ÚZEMNÍ PLÁN MĚSTA BRNA

Textová část Odůvodnění

Kapitola 19 Vyhodnocení připomínek

Svazek Pb20 *(bez osobních údajů)*

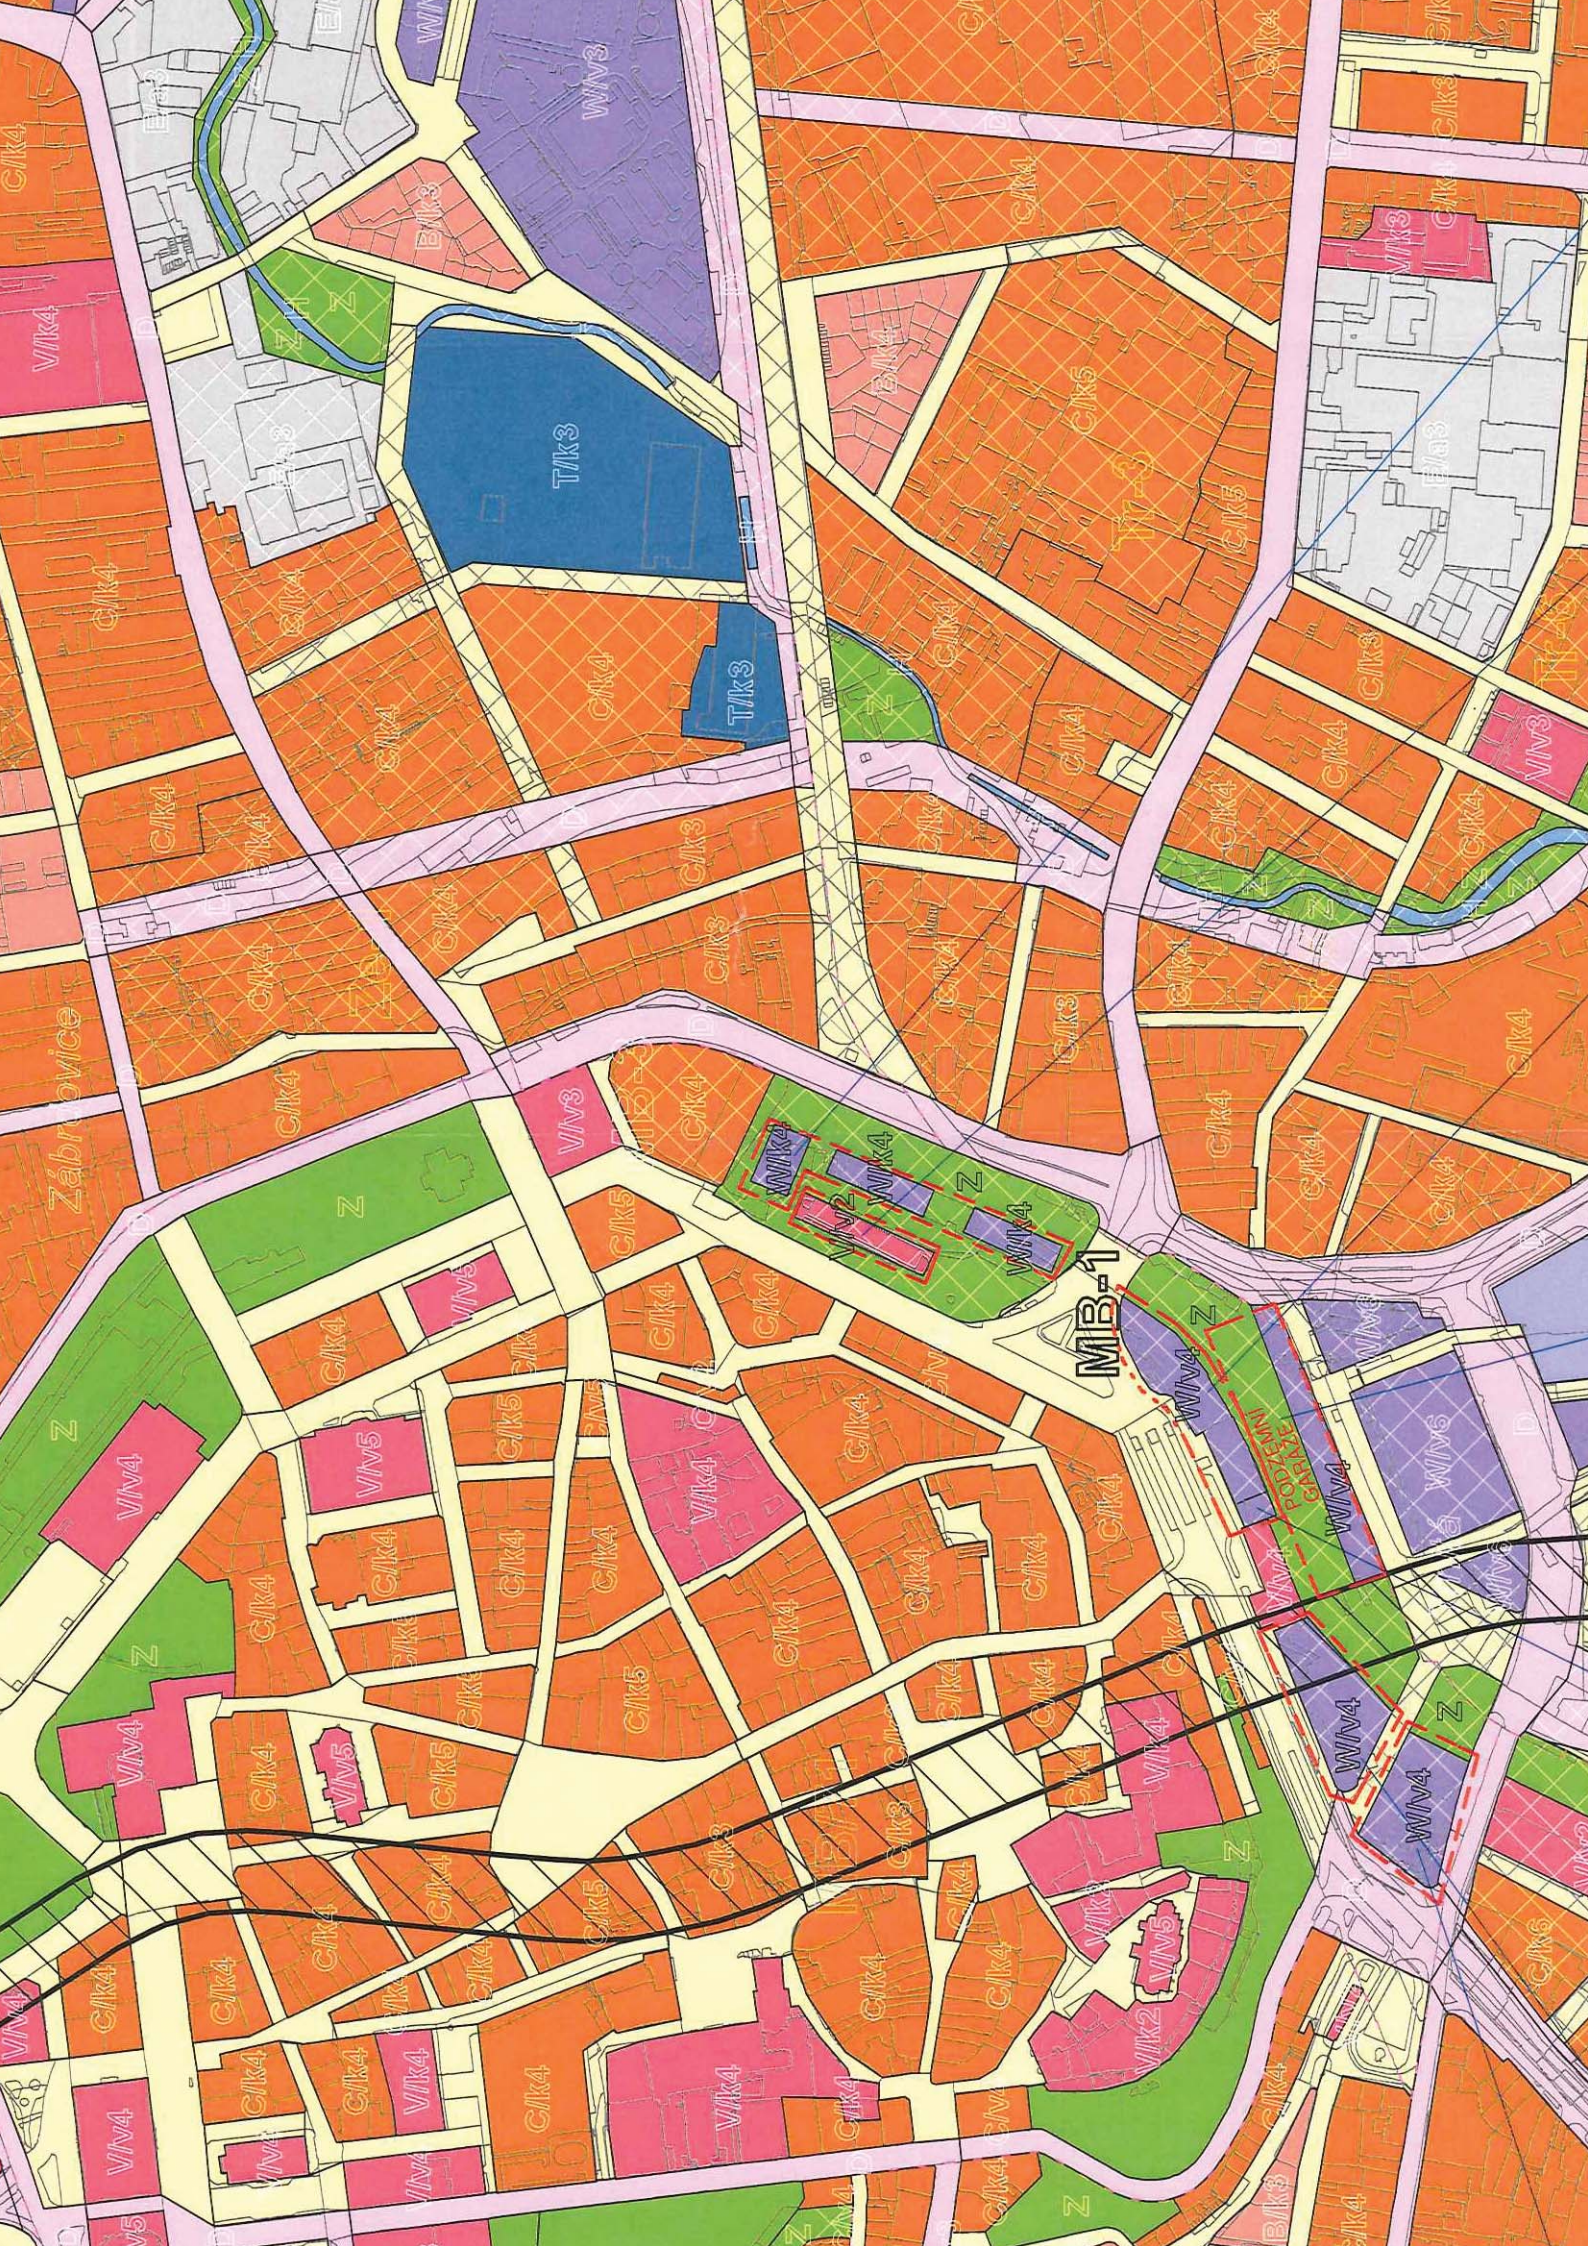
POŽADUJEME VLOŽENÍ ZASTAVITELNÉ PLOCHY KOMERČNÍ VYBAVENOSTI (W) DO VOLNÉ PLOCHY DOPRAVNÍ SITE K. DOSTAVĚNÍ MĚSTSKÉHO BULVÁRU.

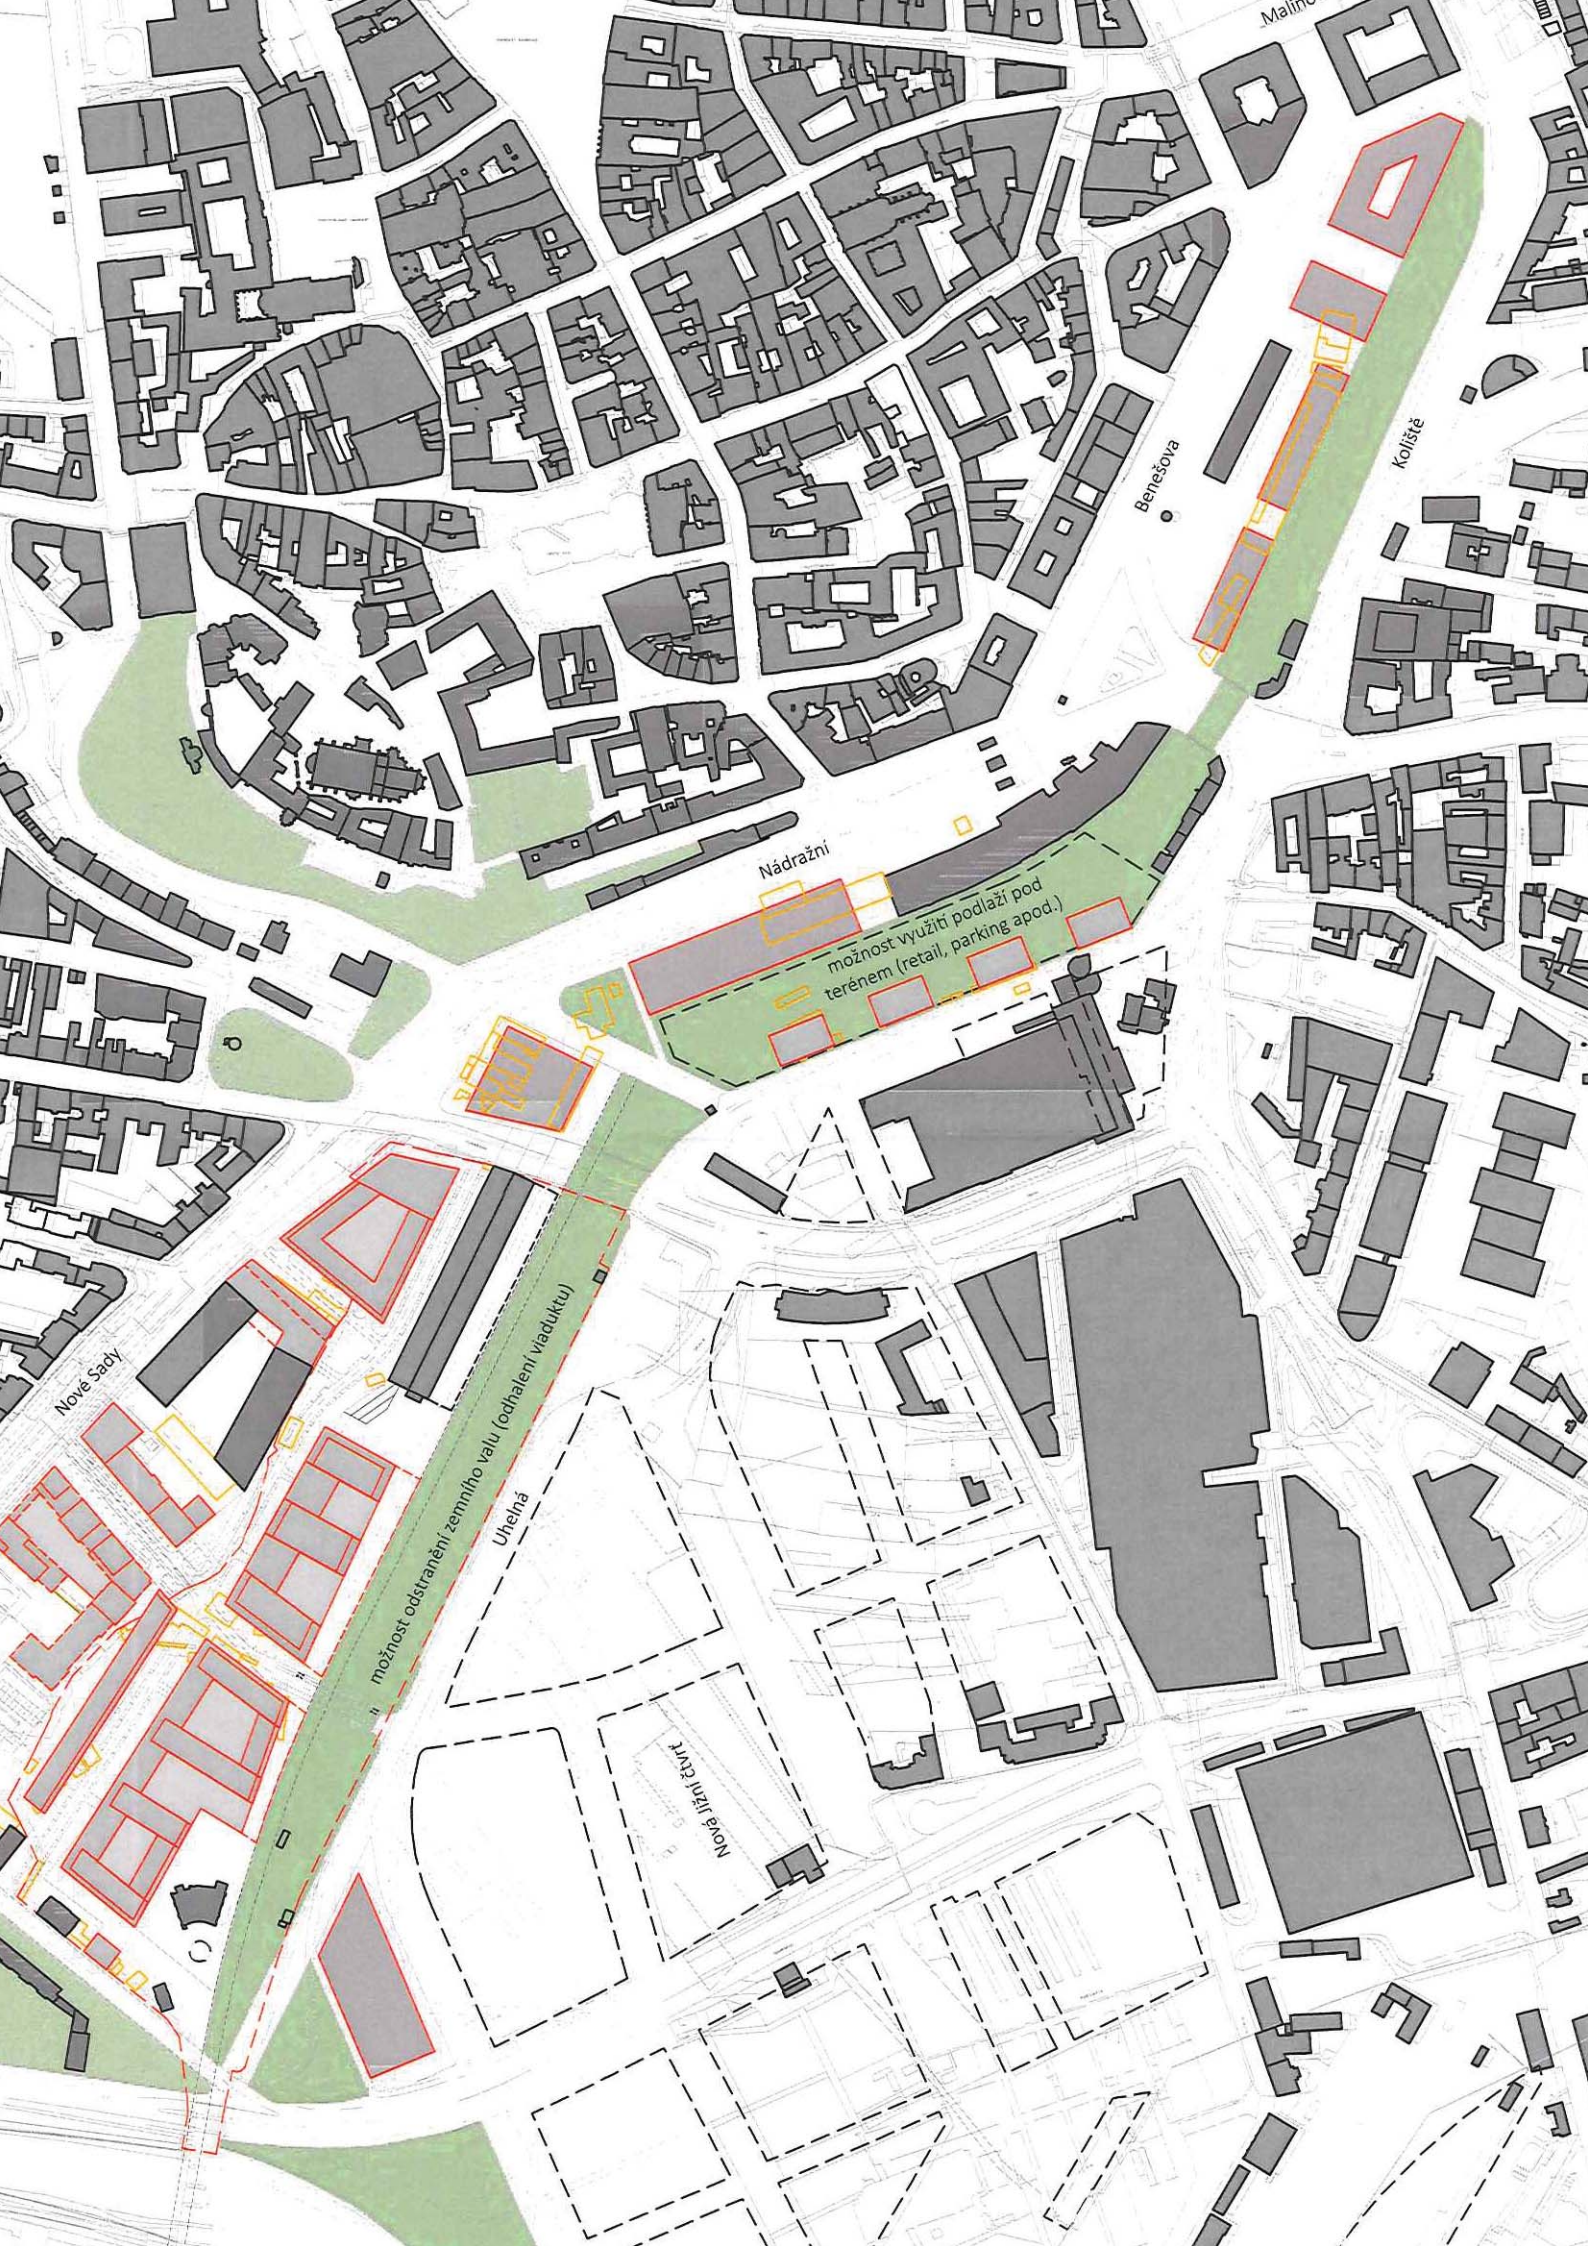
POŽADUJEME ZMĚNĚNÍ NEBO ÚPLNÉ ODSTRANĚNÍ NAVRŽENÉ PROLUKY MEZI VYPRÁVNÍ BUDOVOU A POSTOJÍ.

POŽADUJEME ZACHOVÁNÍ MOŽNOSTI ZŘÍZENÍ PODZEMNÍHO GARÁŽOVÉHO STANÍ POD ODNĚSNÍM KOLEJÍSTEM A VLOŽENÍ NOVE PLOCHY KOMERČNÍ VYBAVENOSTI (W).

POŽADUJEME ZMĚNU VYUŽITÍ VYPRÁVNÍ PLOCHY KOMERČNÍ VYBAVENOSTI (W) NA PLOCHU (KOMBINOVANOU VYBAVENOSTI (W) GRAND.

Návrh ploch zeleně má svoje opodstatnění a kontinuitu, která je dlouhodobě známa, byla projednána v předchozích ÚPD. Toto území je dlouhodobě určené pro dobudování tzv. brněnského ringu, tedy veřejného prostranství s parky. Tento veřejný zájem zde návrh nového územního plánu potvrzuje i vymezením předkupního práva (viz Výkres veřejně prospěšných staveb, opatření a asanací M1:10 000). Jedná se o citlivé přestavbové území v rámci městské památkové rezervace Brno. Dle závazné textové části územního plánu (viz kapitola 12) bude město Brno nad rámec územních studií, jejichž zpracováním je podmíněno rozhodování o změnách v území, zpracovávat územní studii „ÚS Městská památková rezervace Brno“, která má toto území také řešit. I to je důvod, proč není vymezení vámi požadovaných ploch v tomto území v tuto chvíli účelné a připomínce nelze vyhovět.

Be-6 Bohunice Červený kopec:

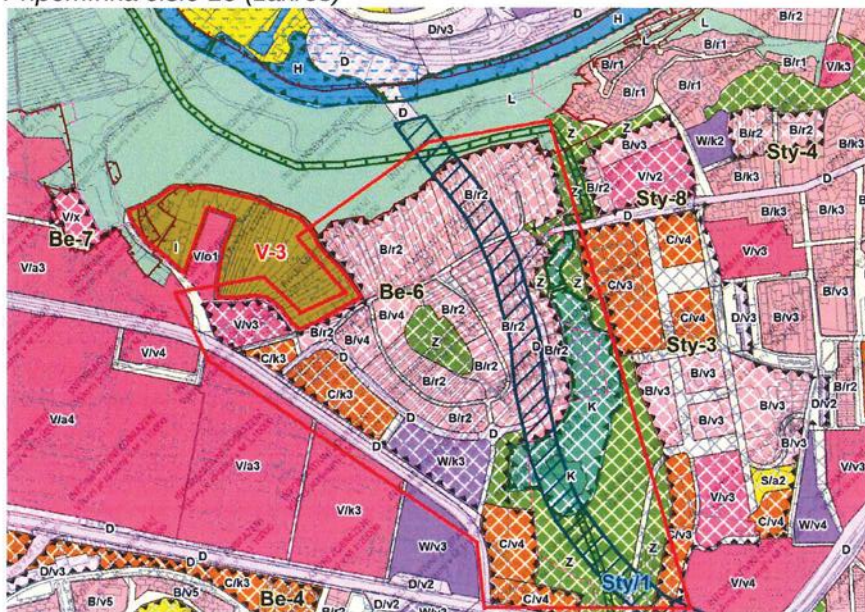
Lokalita je ve stávajícím stavu zahrádkářskou kolonií a také zeleným ostrovem mezi oblastmi husté zástavby. Je rovněž vyhledávanou rekreační lokalitou. V posledních letech na základě územní studie od ateliéru Pelčák & partners zde probíhá rezidenční výstavba vyššího standardu. Návrh územního plánu potvrzuje tento vývoj. A máme za to, že díky návrhu územního plánu není reálně možný žádný jiný započatý rozvoj – tj. výstavba luxusní rezidenční čtvrti, což nepovažujeme za šťastné. Navržené plochy zeleně také dle našeho názoru nedostatečně obnovují rekreační potenciál lokality.

Dopravní stavba Sa/1 – mostní propojení Sadové a Lesné:

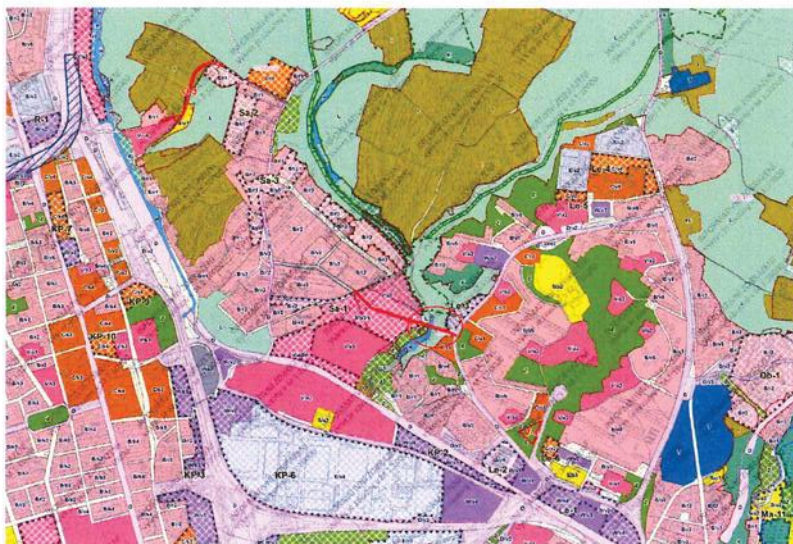
Navrhované mostní silniční propojení překlenuje přírodně cennou lokalitu Údolí svatého Antoníčka, a tím podstatně omezuje ekologický, klimaticko-regulační a rekreační potenciál této příjemné a malebné lokality. Nicméně pěší a cyklistické propojení Lesné a Sadové je žádoucí.

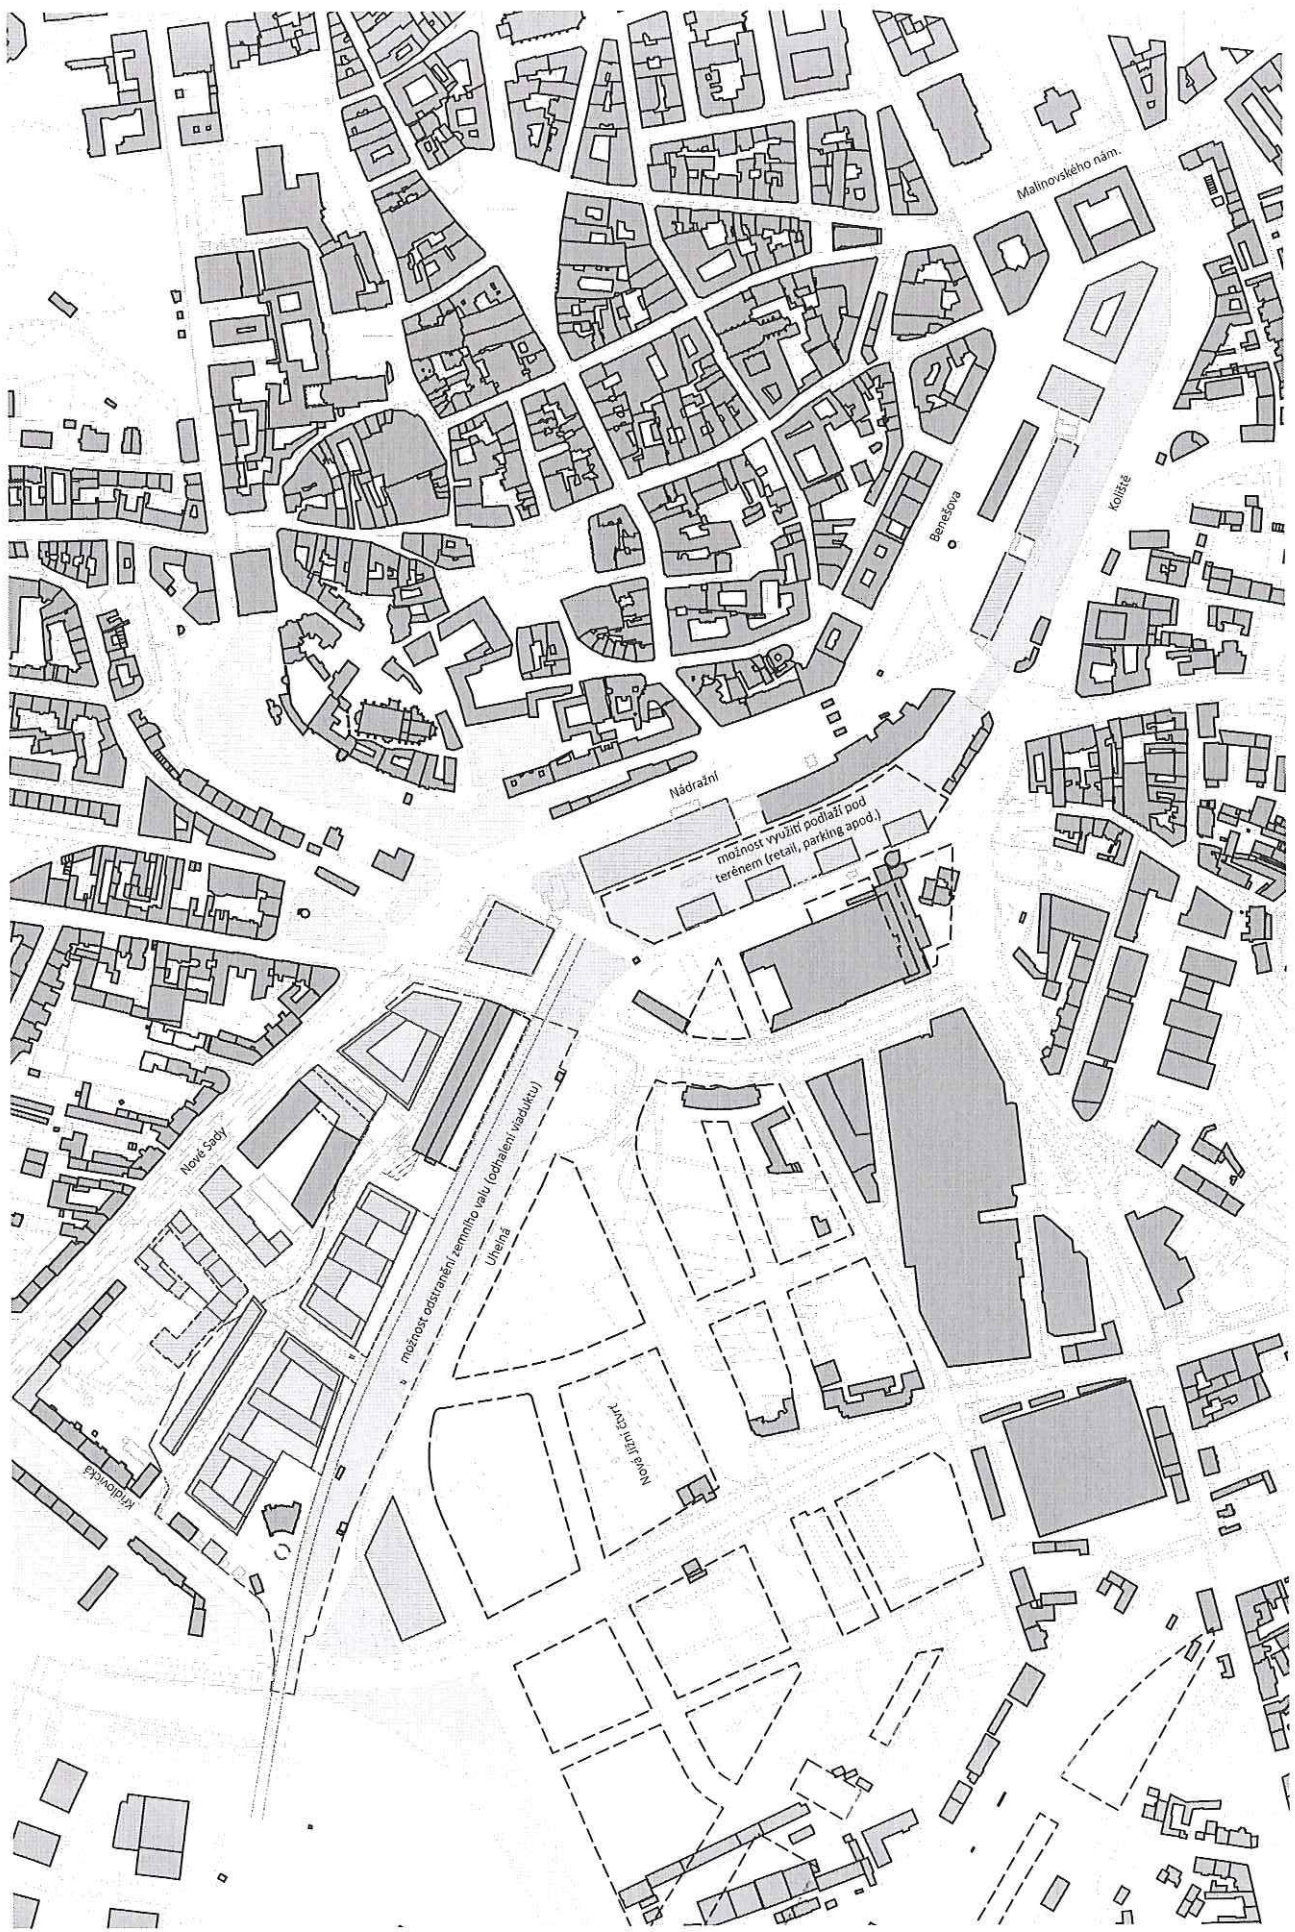
POŽADUJEME ZANESENÍ PLOCHY
MĚSTSKÉ ZELENÉ (Z) NA MĚSTSKÉ POZEMKY,
NIKOLIV POUZE NA POZEMKY SOUKROMÝCH
VLASTNÍKŮ, DOJDE TÍM K PODPĚŘENÍ
PLANOVANÉHO PASU VEŘEJNÉ ZELENÉ.

POŽADUJEME ZACHOVÁNÍ MOŽNOSTI
ZRÍZENÍ PODZEMNÍHO GARAZOVÉHO
STANÍ POD DNEŠNÍM KOLEJÍSTĚM A VLOŽENÍ
NOVÉ PLOCHY KOMERČNÍ VYBAVENOSTI (W).
